ACTA DE INSPECCIÓN

CERTIFICAN: Que se han personado los días veinticuatro a veintisiete de octubre de dos mil dieciséis en el emplazamiento de la **Central Nuclear de Trillo**, instalación que cuenta con Autorización de Explotación concedida por Orden del Ministerio de Economía con fecha tres de noviembre de dos mil catorce.

Que el objeto era realizar una Inspección con el alcance del procedimiento del SISC, T.IV.218, rev. 1, sobre "Bases de diseño". Véase agenda en el anexo.

BASES DE DISEÑO DE COMPONENTES SELECCIONADOS DEL SISTEMA RS

COMPROBACION DEL CORRECTO AJUSTE DE LAS VALVULAS DE RETENCION DE CAUDAL MINIMO
RS11/21/31/41S002 A SU CURVA DE DISEÑO

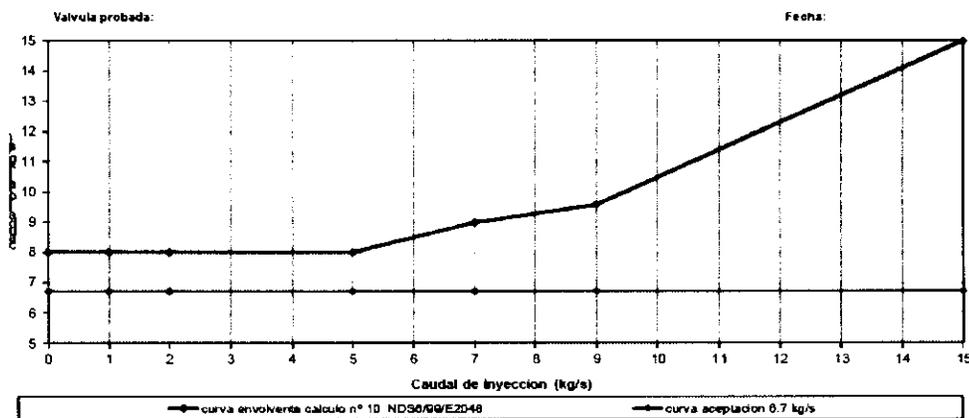
Este procedimiento tiene por objeto documentar la comprobación del correcto ajuste de las válvulas de caudal mínimo RS11/21/31/41S002 de las bombas de agua de alimentación de emergencia (RS) a su curva de diseño, para cumplir el Requisito de Vigilancia 4.6.1.15 de las Especificaciones de Funcionamiento de la Central de Trillo I. El procedimiento aplica a la planta en cualquiera de los estados de operación 1, 2, 3, 4 y 5 con una periodicidad de 1 año.

La curva característica es la siguiente:
